**Forum mondial de l'harmonisation
des Règlements concernant les véhicules**
Groupe de travail de la sécurité passive

**Rapport du Groupe de travail de la sécurité passive
sur sa soixante et unième session**

« Figure 22

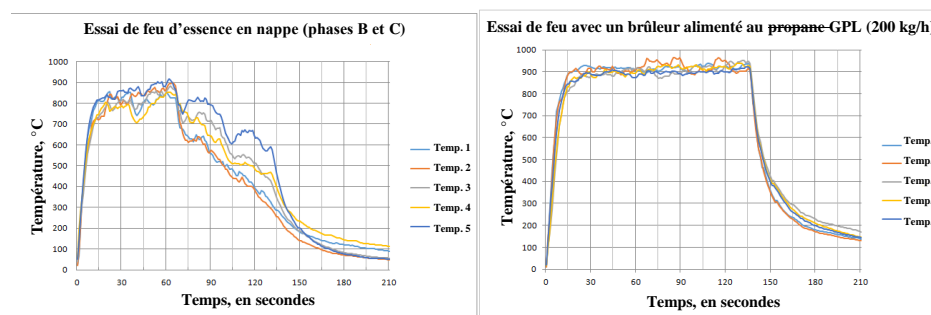
Figure 22, modifier comme suit :

Figure 16
Mesure de la longueur développée

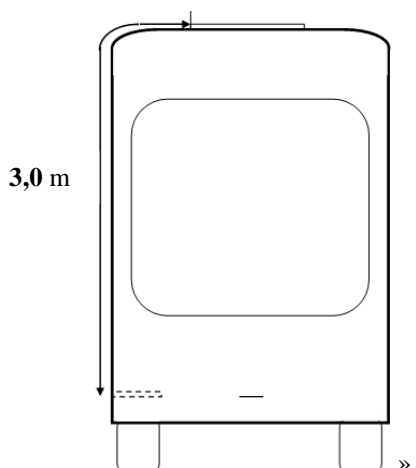
Les éléments sous haute tension ... à l'extérieur du véhicule. Pour les véhicules de la catégorie 1-2, la longueur développée minimum entre le seuil du véhicule et le dispositif de recharge monté sur le toit est de 3,00 m. S'il y a plusieurs marches du fait de la présence d'un plancher surélevé à l'intérieur du véhicule, cette longueur est mesurée à partir de la marche la plus basse permettant d'entrer dans le véhicule, comme l'illustre la figure 16.

« Figure 2

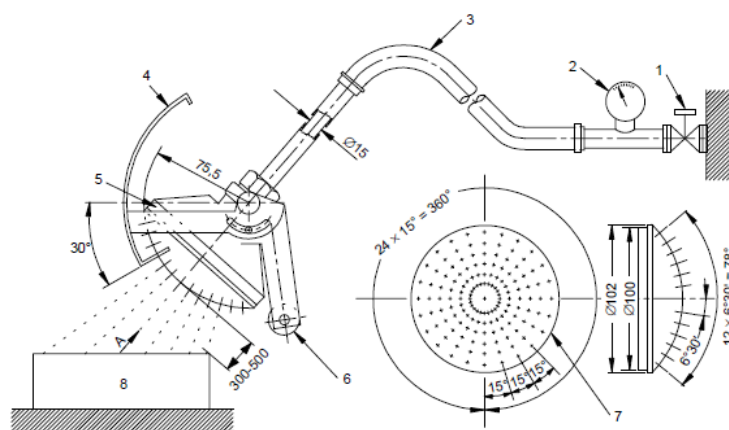
Figure 2, modifier l'intégralité de la figure, y compris les notes, comme suit :

Figures représentant l'enfant attaché

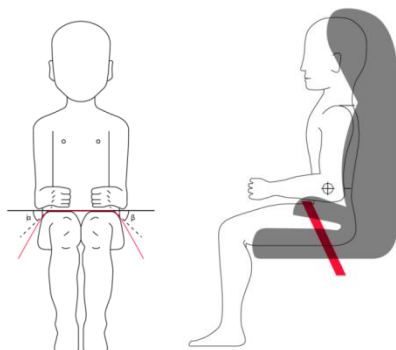
Paragraphe 6.2.2, modifier comme suit :

Dans le cas des coussins et des coussins rehausseurs, la sangle abdominale de la ceinture de sécurité pour adulte doit être guidée physiquement des deux côtés de telle sorte que les forces qu'elle transmet soient supportées par le bassin. Cette condition doit être réalisée dès le moment où l'enfant est installé, la ceinture de sécurité devant passer sur le haut de la cuisse, en touchant juste le pli cuisse-bassin. Les angles α et β entre la tangente selon laquelle la ceinture touche les cuisses et l'horizontale doivent être supérieurs à 10° .

Figure 2

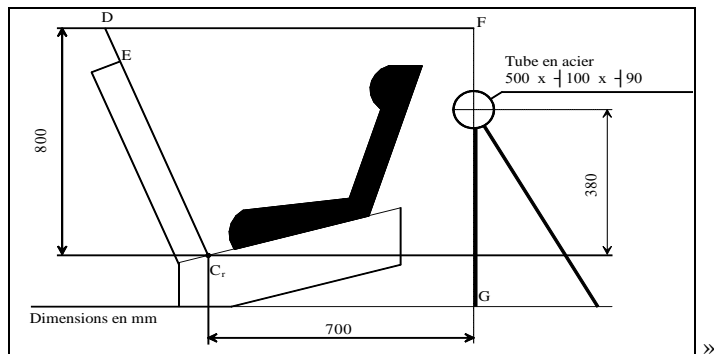
- « **6.6.4.1.2.1** Déplacement de la tête : aucune partie de la tête ne doit franchir les plans FD, FG et DE, comme décrits à la figure 2 ci-dessous. Ce critère devra être respecté jusqu'à un délai de 300 ms, ou jusqu'au moment où le mannequin a définitivement cessé de se déplacer, si cela se produit plus tôt.

Figure 2
Dispositif de mesure d'un DARE – Vues latérale et frontale du dispositif de mesure

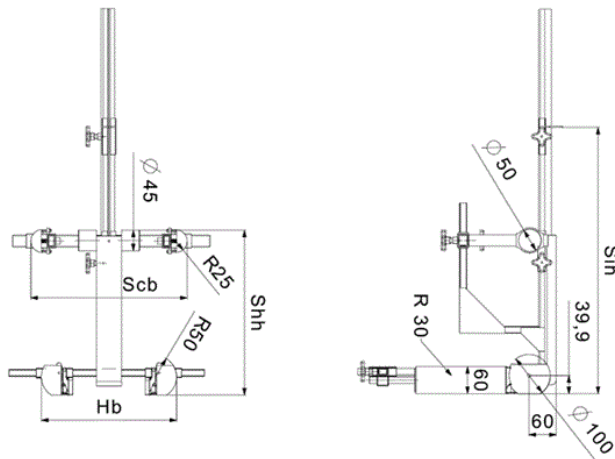
Toutes les dimensions latérales sont mesurées sous une force de 50 N avec les dispositifs décrits à la figure 2 et à la figure 3 de la présente annexe, avec les tolérances suivantes :

La masse des dispositifs décrits à la figure 2 et à la figure 3 de la présente annexe doit être de 10 ± 1 kg.

Figure 2

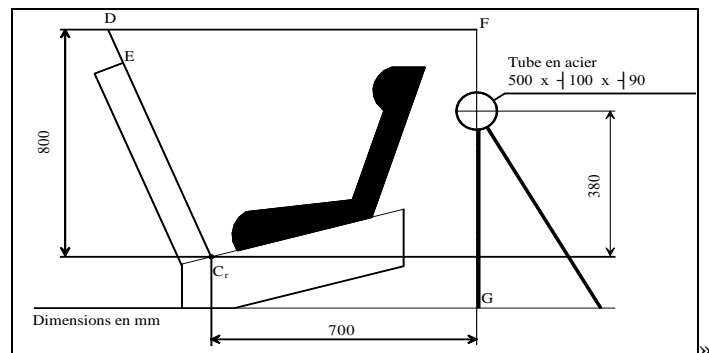
« 6.6.4.4.1.2.1 Déplacement de la tête : aucune partie de la tête ne doit franchir les plans FD, FG et DE, comme décrits à la figure 2 ci-dessous. Ce critère devra être respecté jusqu'à un délai de 300 ms, ou jusqu'au moment où le mannequin à définitivement cessé de se déplacer, si cela se produit plus tôt.

Figure 2

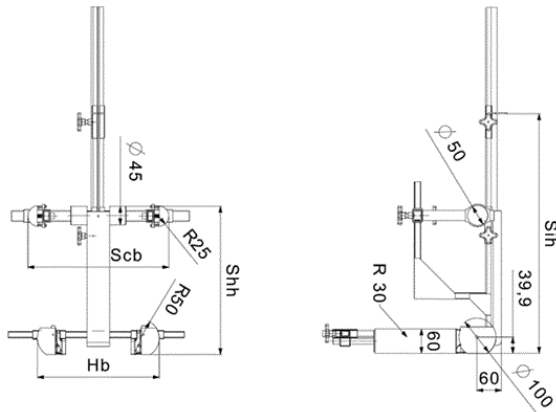
Toutes les dimensions latérales sont mesurées sous une force de 50 N avec les dispositifs décrits à la figure 2 et à la figure 3 de la présente annexe, avec les tolérances suivantes :

La masse des dispositifs décrits à la figure 2 et à la figure 3 de la présente annexe doit être de 10 ± 1 kg.
